新竹縣政府工程查核代表照片表

拍攝日期：108.10.03

工程名稱：寶 1-1 排水(水尾溝)斷面 2-5.1 及斷面 8.2-13 護岸新建應急工程

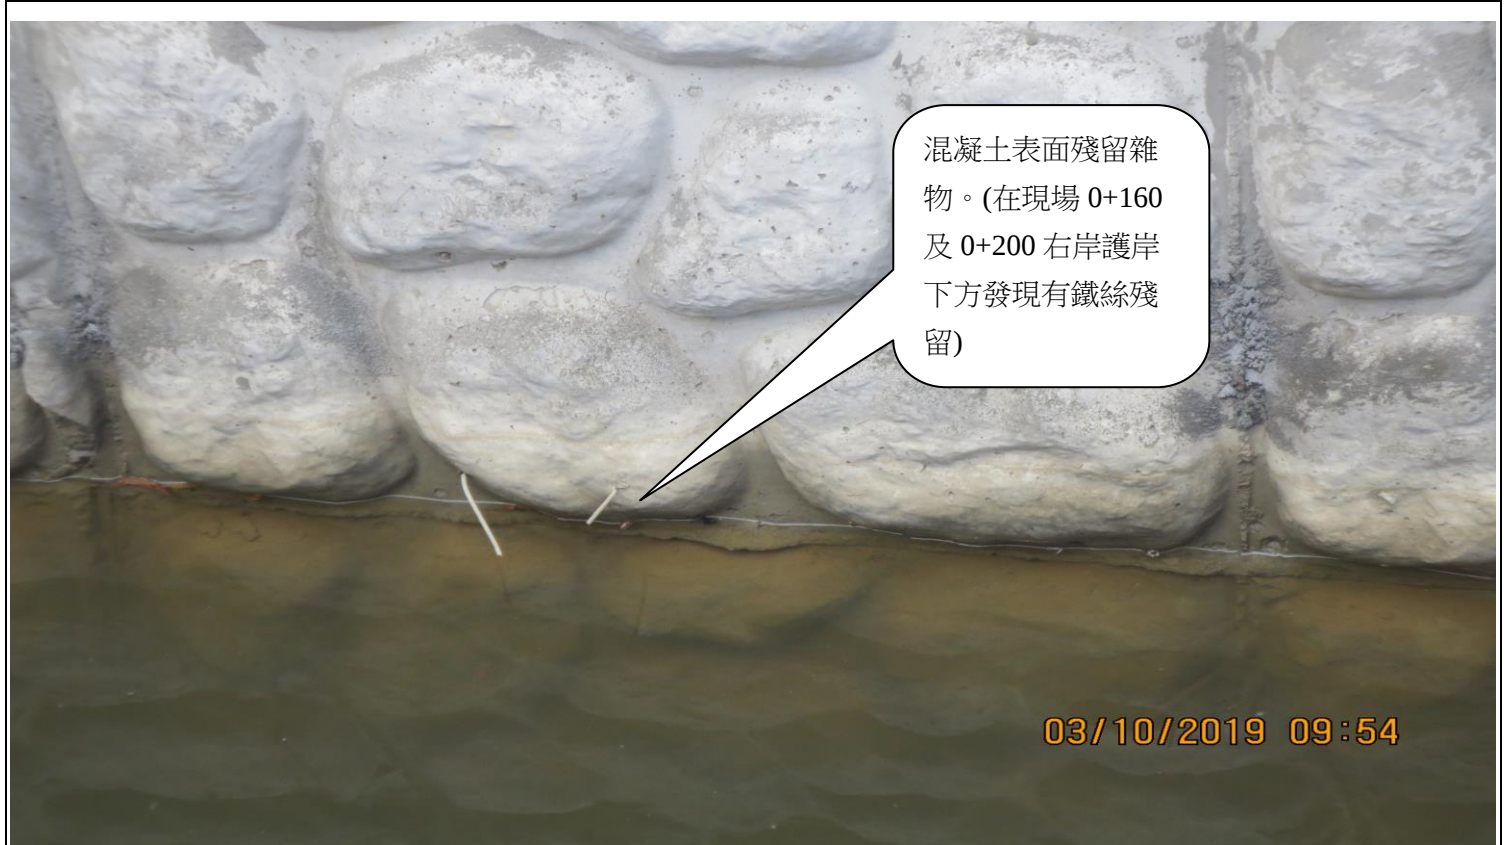
右岸終點處護岸混凝土搗實不佳有蜂窩現象產生。

混凝土養護不合規範，塑性縮收造成裂縫。

混凝土養護不合規範，塑性縮收造成裂縫。(在現場 0+160 及 0+200 右岸護岸有發現)
